**CCR-VIA -- COMITATO DI COORDINAMENTO REGIONALE PER LA
VALUTAZIONE D'IMPATTO AMBIENTALE**

Giudizio n° 3632 del 31/03/2022

Oggetto: Impianto fotovoltaico a terra della potenza di 2.452,32 kWp

Il progetto è stato già sottoposto all'attenzione del CCR-VIA, il quale ha espresso il **Giudizio n. 3606 del 10/02/22**, di seguito riportato:

Di seguito si riporta la Planimetria generale layout moduli fotovoltaici, con inserimento nel layout della barriera di mitigazione.

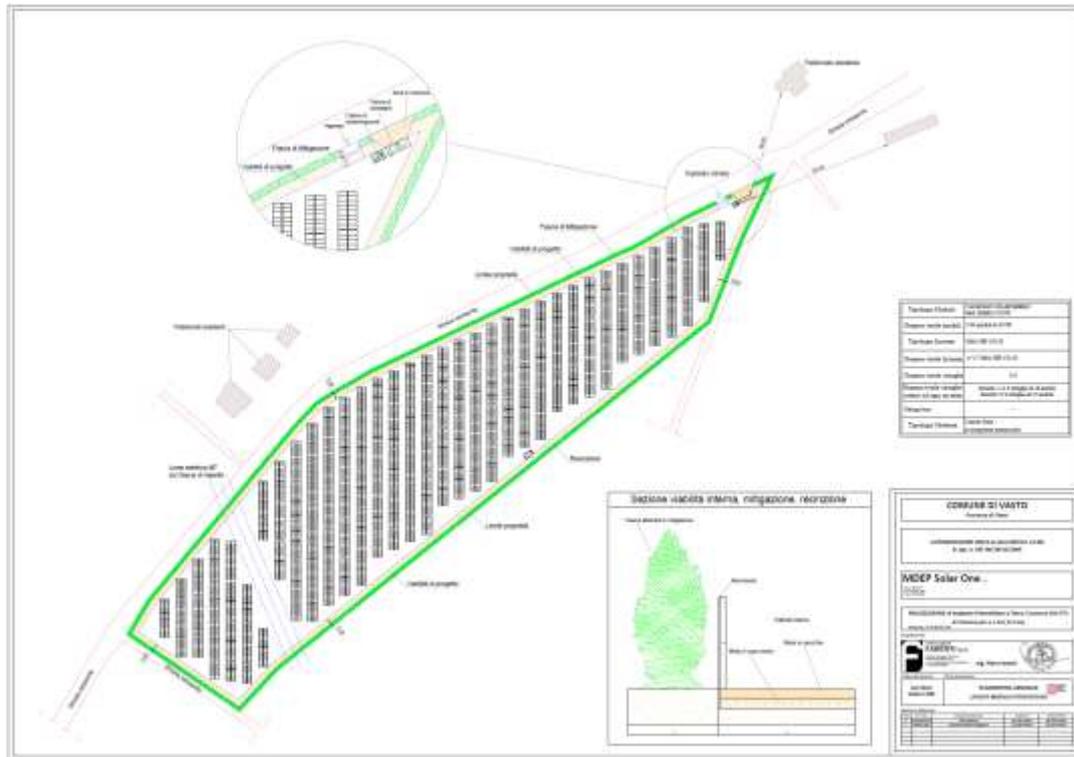
2. se sarà realizzata una barriera vegetale, con specie autoctone, che costituisce un elemento di buona progettazione secondo le LLGG regionali, in considerazione delle caratteristiche di elevata visibilità dell'impianto riscontrata dalla mappa dell'intervisibilità;

- Se sarà realizzata una barriera vegetale, con specie autoctone, che costituisce un elemento di buona progettazione secondo le LLGG regionali, in considerazione delle caratteristiche di elevata visibilità dell'impianto riscontrata dalla mappa dell'intervisibilità.***

- AU.TAV2 - Planimetria generale layout moduli fotovoltaici – REV1 (con inserimento nel layout della barriera di mitigazione);
- AU.REL17 – Relazione opere di mitigazione

Al fine di mitigare l'impatto visivo saranno messe in opera una serie di misure di mitigazione, diversificate in base alle diverse esigenze. Tali misure di mitigazione verranno realizzate lungo tutto il perimetro dell'impianto, delimitato dalla recinzione, con lo scopo, da un lato, di migliorare gli aspetti estetico-percettivi dell'opera e, dall'altro, di favorire la riconciliazione dell'area oggetto di intervento con il contesto paesaggistico del territorio.

Il criterio adottato per la scelta delle specie vegetali più opportune è quello di utilizzare specie vegetali autoctone tipiche del luogo. Lo schema di piantumazione prevede di adottare specie arbustive ed arboree uguali a quelle già presenti sul territorio, con lo scopo di armonizzare il gradiente vegetale senza introdurre elementi estranei o di contrasto, sia dal punto di vista botanico-vegetazionale, sia dal punto di vista paesaggistico-territoriale. La finalità è quella di rendere l'osservazione armonica e non intrusiva, in modo tale che il perimetro dell'impianto si raccordi ed integri con il panorama vegetazionale dei luoghi e di schermare la visuale dell'interno dell'impianto.

Planimetria con perimetrazione dell'area di intervento e rappresentazione dei punti di misurazione

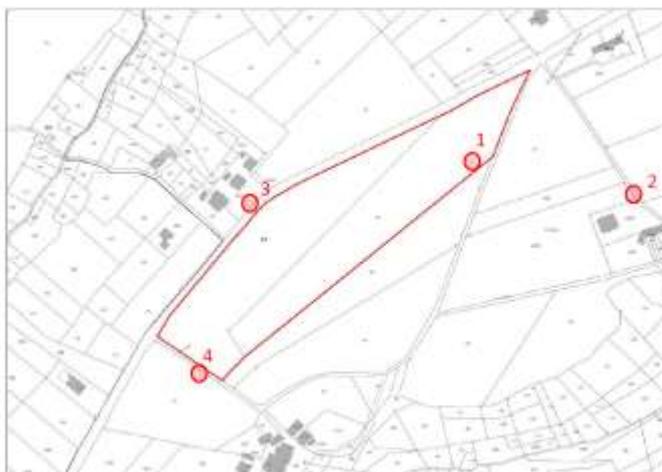
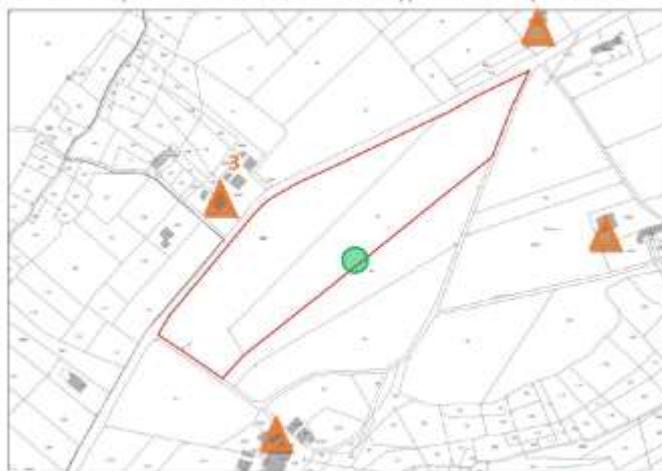
3. sugli accorgimenti che saranno adottati per mitigare l'impatto acustico e le emissioni di polveri, in fase di cantiere, considerata la presenza di un recettore abitativo in prossimità dell'area”

- *sugli accorgimenti che saranno adottati per mitigare l'impatto acustico e le emissioni di polveri, in fase di cantiere, considerata la presenza di un recettore abitativo in prossimità dell'area.*

In relazione alla mitigazione dell'impatto acustico, la ditta ha presentato l'elaborato "AURELIA - Relazione acustica", in cui viene verificata la compatibilità del progetto con i ricettori circostanti.

Per quanto riguarda la stima del disturbo prodotto dagli inverter, essendo gli stessi posizionati in modo diffuso nel campo fotovoltaico, si considera in favore di sicurezza, la minore distanza tra generatore FTV e ricevitore più esposto. In base al layout impiantistico fornito dalla committenza, il ricevitore più vicino al campo fotovoltaico è quello identificato con il numero 3 (o R3), posto ad una distanza di 33,15 metri dal perimetro
